Subject : POSTA CERTIFICATA: Fw:Osservazioni al PRAE per pratica Cava Scarepi

Osservazioni al Piano Regionale delle Attività Estrattive (PRAE) della Regione Piemonte, adottato dalla Giunta regionale con D.G.R. n. 81-6285 del 16.12.2022

OGGETTO: Osservazioni al PRAE riferite al Polo Codice 002101- Comune di Premia – Bacino Formazza Sud

OGGETTO: Piano Regionale delle Attività Estrattive della Regione Piemonte (PRAE).

Alla presente si allega file. PDF "TAV. 4 Planimetria catastale " sulla quale è riportato il limite richiesto in autorizzazione (perimetro verde) per l'ottenimento dell'autorizzazione alla variante al recupero ambientale della cava di beola denominata " Scarepi" Cod. O02993.

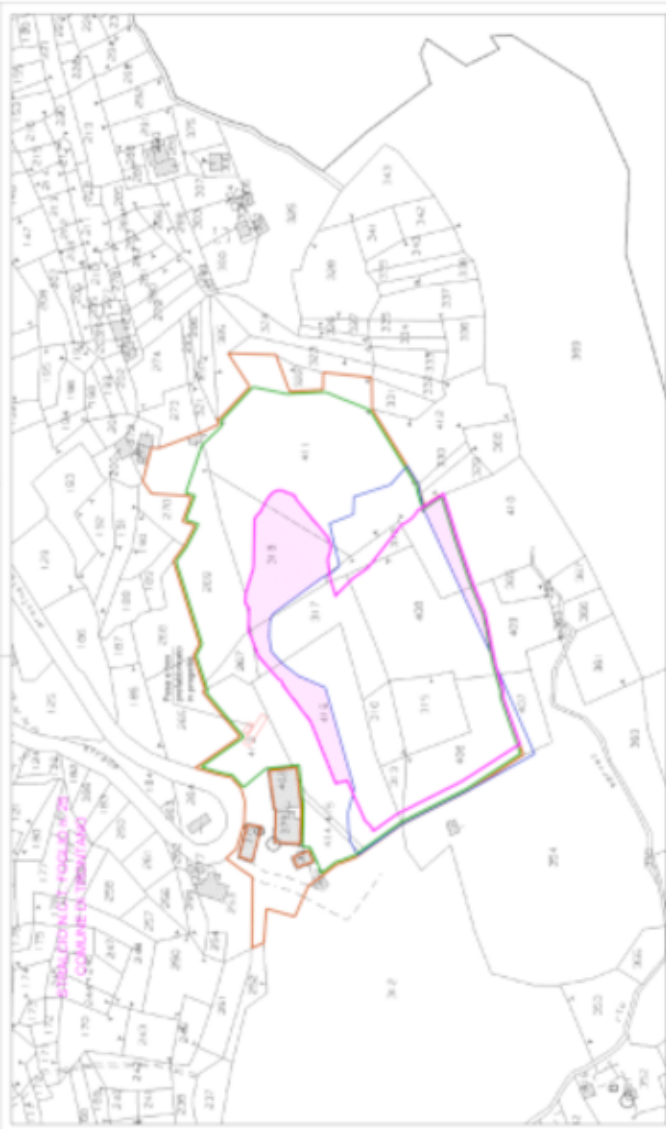
Il Procedimento del progetto suddetto, con il quale è stata formulata anche istanza di variante al PRGC per una porzione di cava, è in corso presso la provincia del VCO (protocollo del 24/01/2023) : si richiede pertanto gentilmente di allineare la delimitazione del bacino " Polo Croppo" del Comune di Trontano con le aree rappresentate nell'elaborato suddetto

Osservazione 1 - Figura 1 – Estratto cartografia Polo S01021

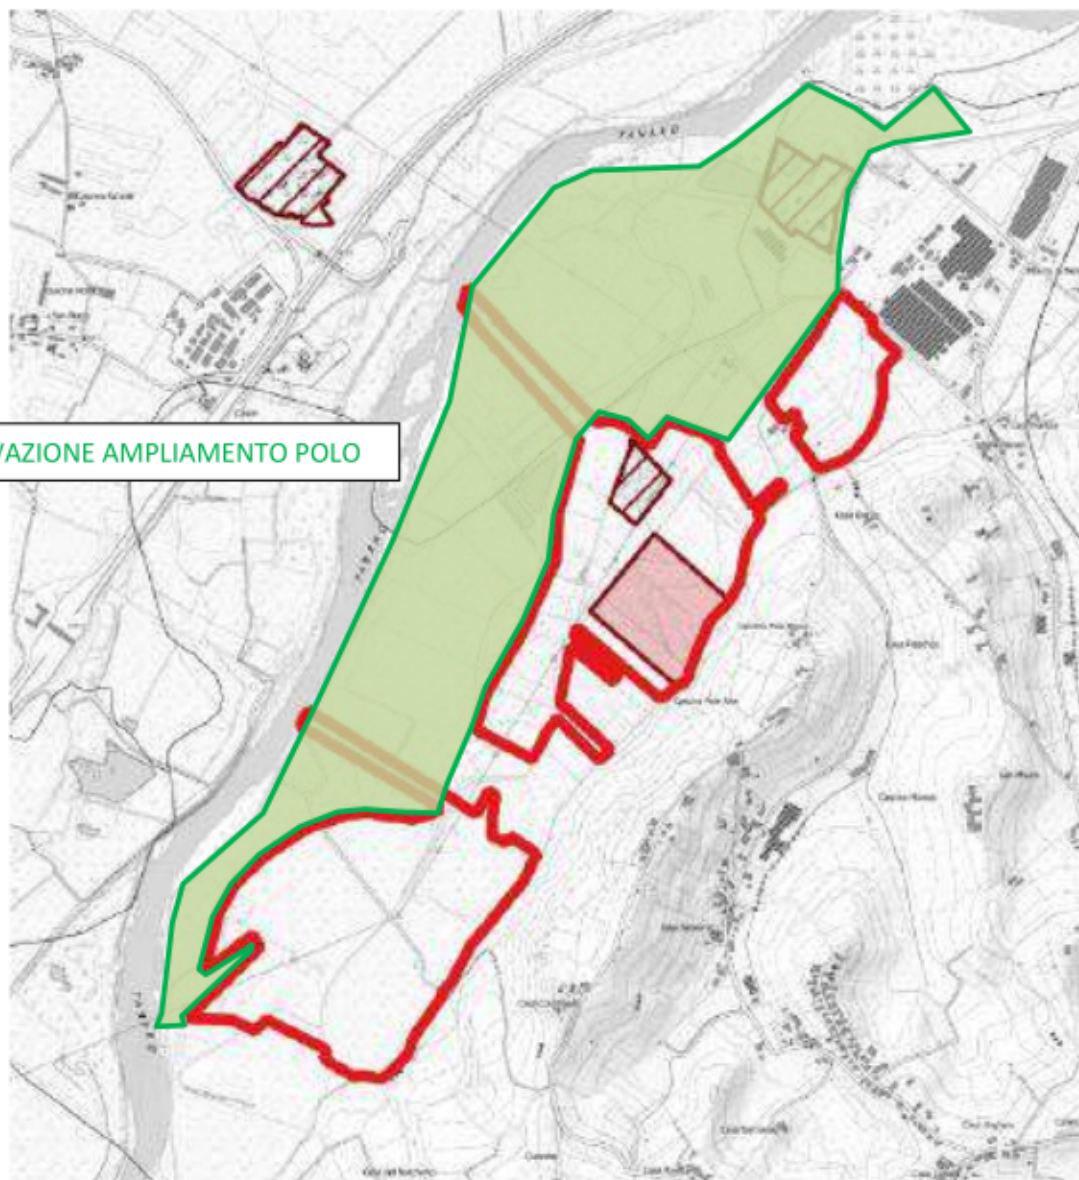
Si osserva che nelle aree a "prevalente funzione geomorfologica" sono ancora presenti molte aree non sfruttate dal punto di vista estrattivo che hanno quindi un andamento altimetrico non compatibile con la funzione prevista nella succitata DGR Regionale.

L'inserimento nel PRAE delle aree a "prevalente funzione geomorfologica" previste dalla DGR 12 marzo 2021, n. 31-2985, permetterebbe di avviare subito, e con tempi molto più rapidi rispetto a quelli che si possono avere con il Programma Generale dei Sedimenti, gli auspicati interventi di rimodellamento che portino ad una configurazione finale idonea per l'importantissima funzione che l'ambito in oggetto può avere dal punto di vista idraulico e della difesa del territorio.

Si richiede quindi di inserire all'interno del polo ASTI-CASTAGNOLE – S01021 anche le aree che la DGR 12 marzo 2021, n. 31-2985 individua come aree a "prevalente funzione geomorfologica" come indicato nella successiva figura 1.

Osservazione 2 - Figura 1 – Estratto cartografia Polo C01032

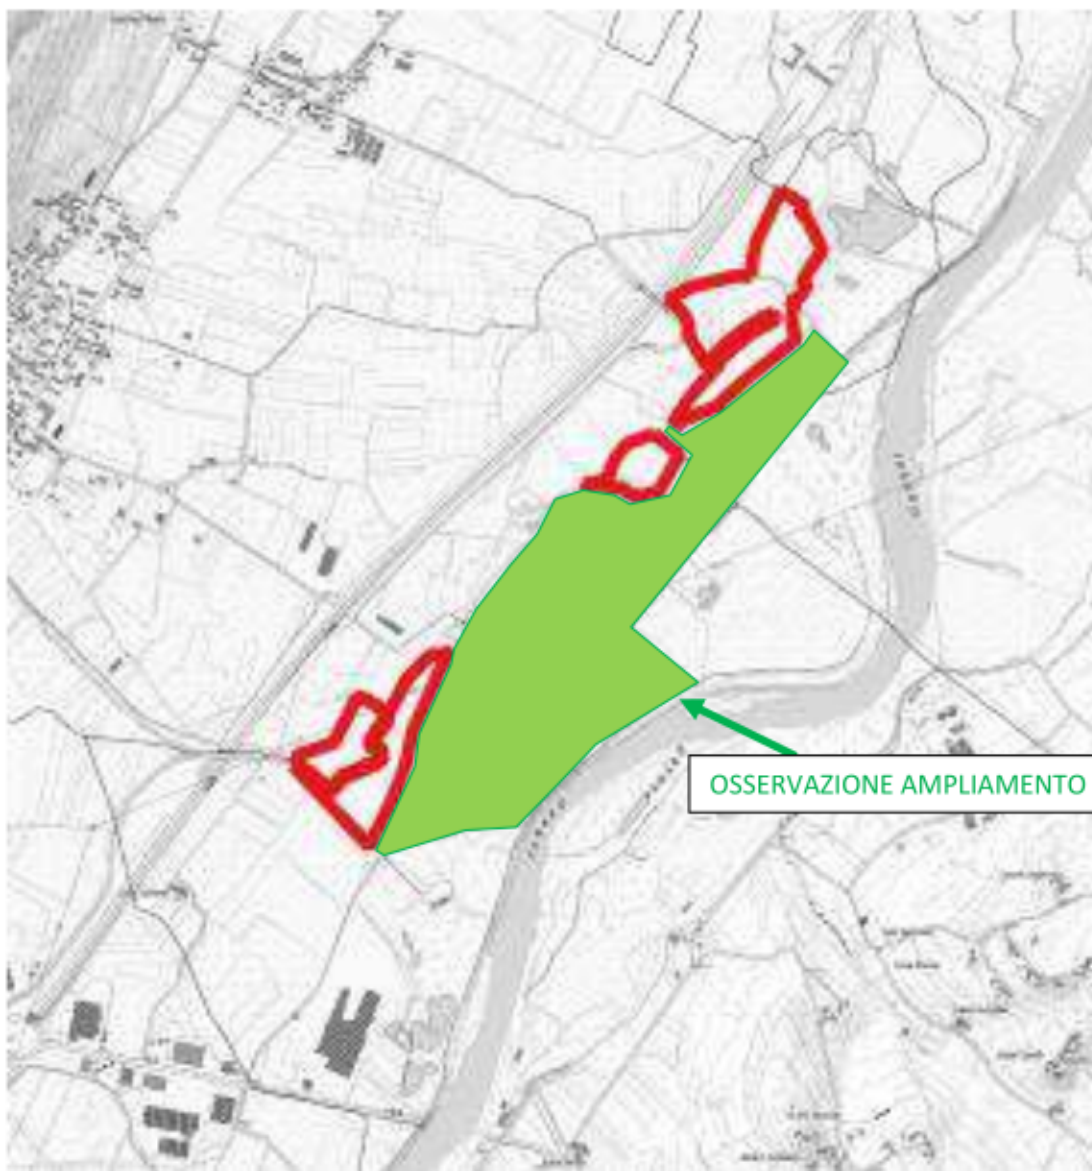
Si richiede pertanto che sulla cartografia di riferimento dei Poli Estrattivi nel tratto di Fiume Tanaro delle provincie di Cuneo ed Asti venga ripristinato il perimetro richiesto dalle aziende estrattive interessate e che non venga imposto il divieto generalizzato di attività estrattiva nella fascia A.

Per fornire un quadro d'insieme più chiaro, nella seguente figura 1 viene riportato in modo schematico l'ampliamento del polo C01032 che viene proposto con la presente osservazione. In verde viene indicata una zona, ricadente in fascia A, che potrebbe essere inserita nel polo per un futuro sfruttamento estrattivo.

Si allega planimetria denominata "Osservazioni PRAE – fascia A del Tanaro".

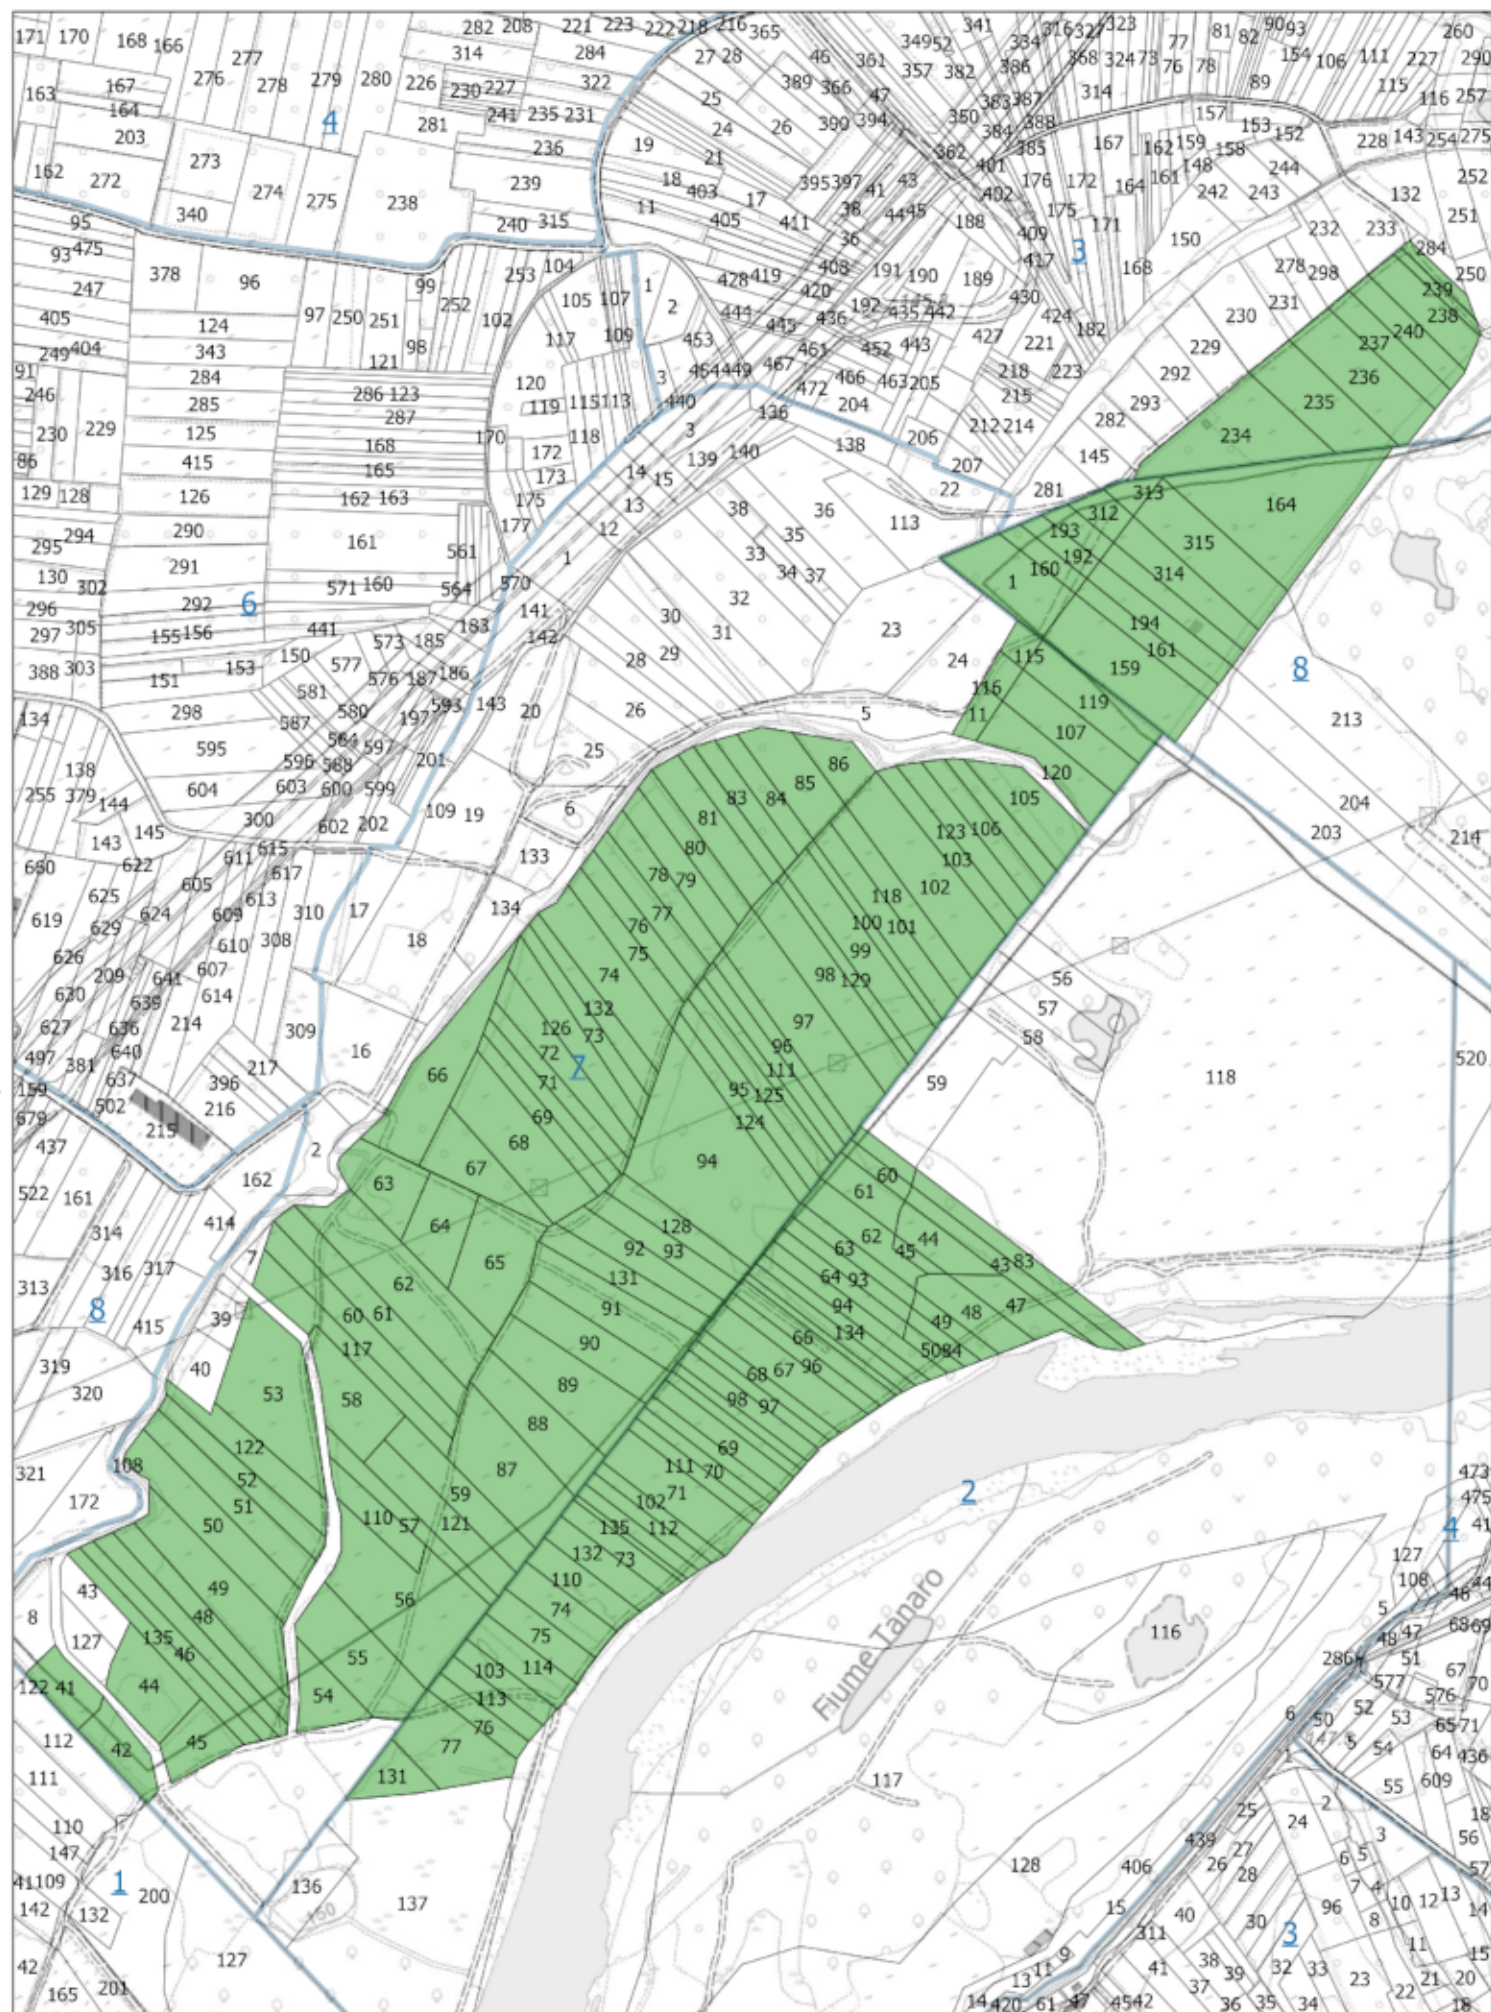
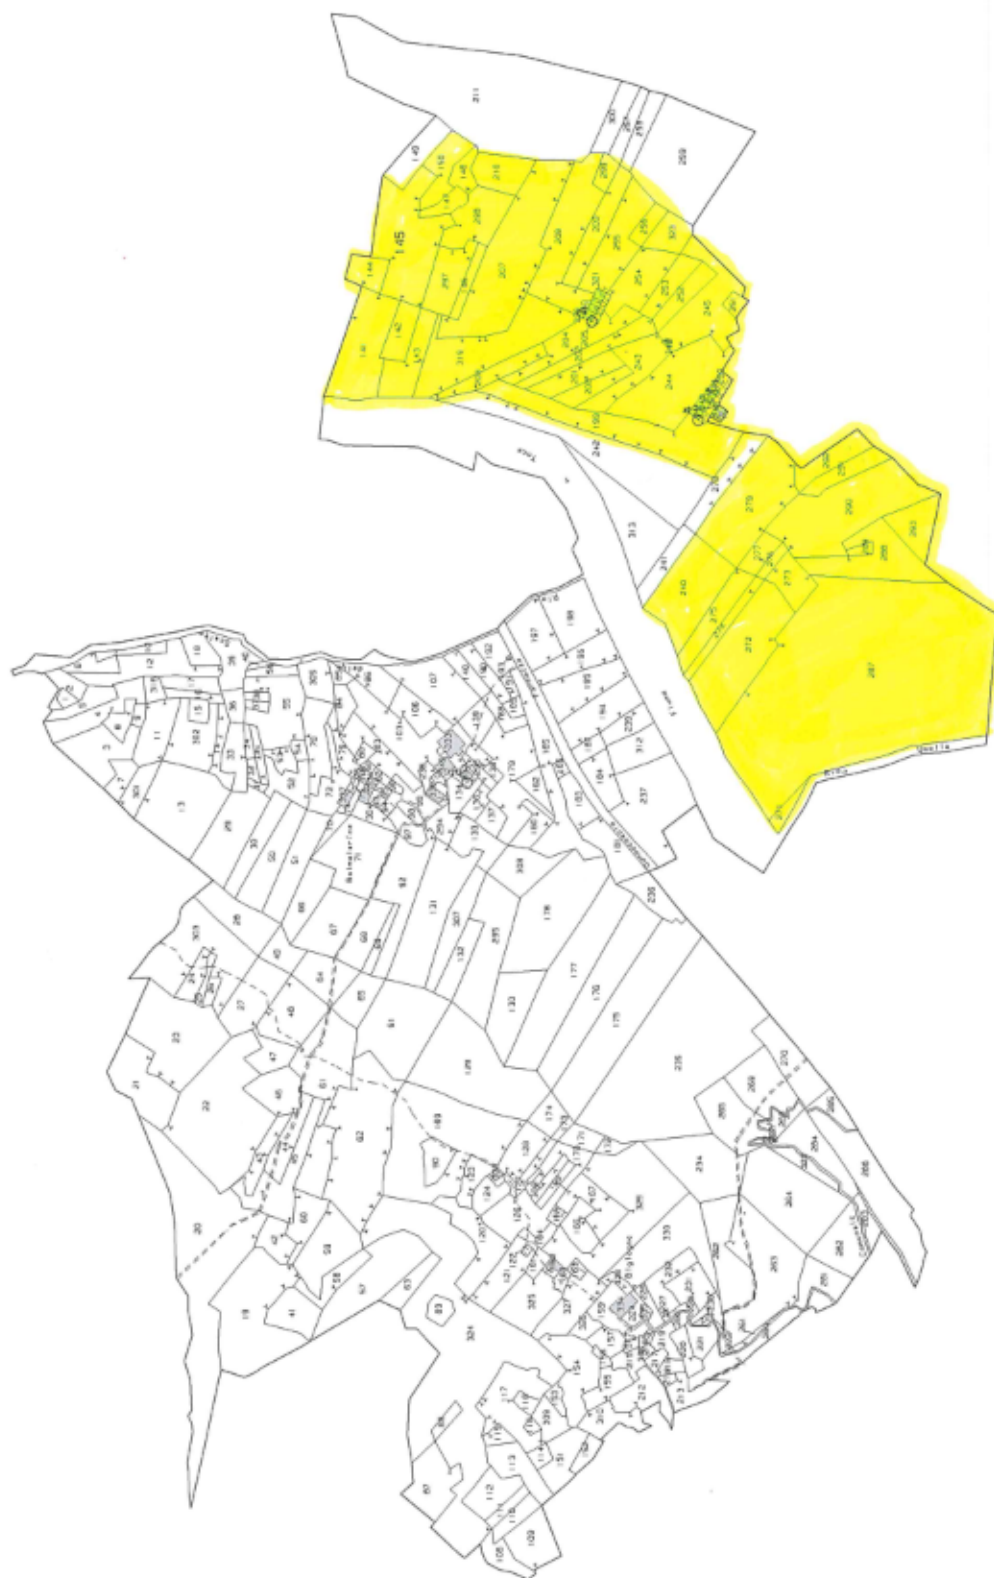
Nella planimetria che si allega di seguito vengono invece evidenziati, con un dettaglio catastale, i terreni che si richiede di **aggiungere** al polo C01032.

I mappali che si richiede di **aggiungere** nella scheda del polo C01032 sono i seguenti:
